WERK
renovatie
Buitenveldertselaan 158
Amsterdam

ONDERWERP
principe details

aanvraag omgevingsvergunning

CODE
KGBA
BA 5.01

H-06

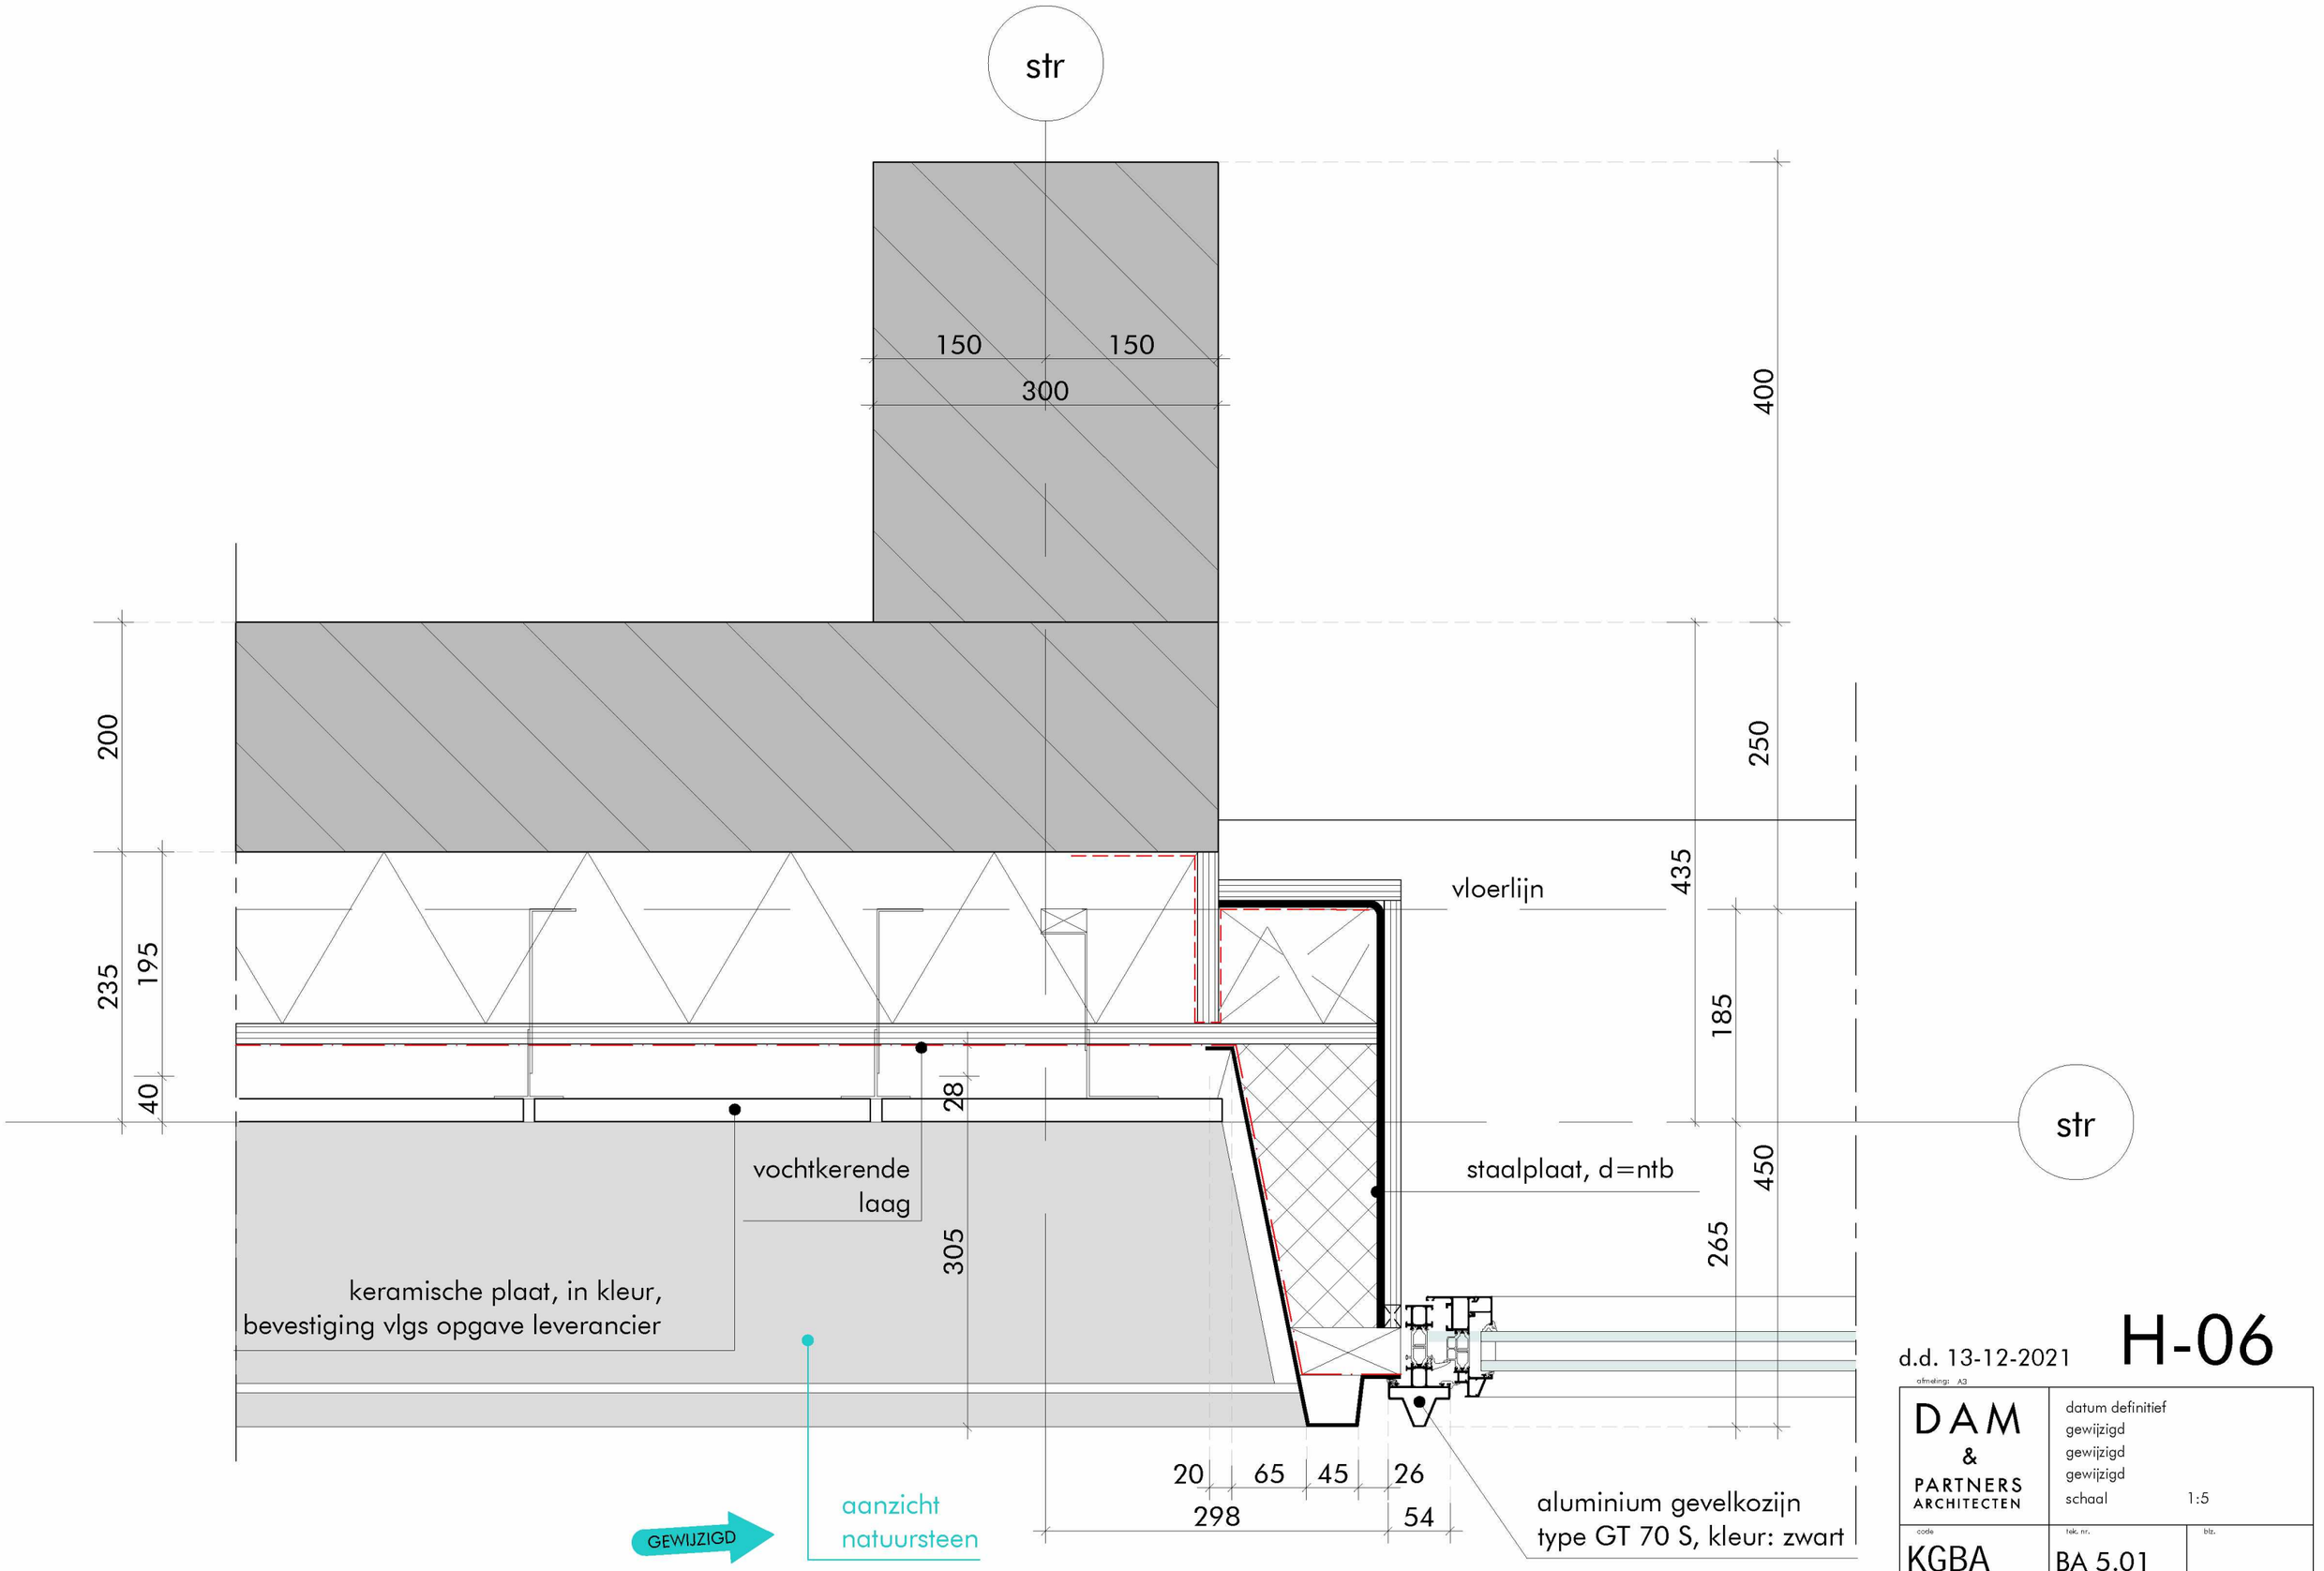
-DETAIL H-06: dichte delen van 1e t/m 3e verdieping gewijzigd naar keramische gevelbekleding, kleur zwart
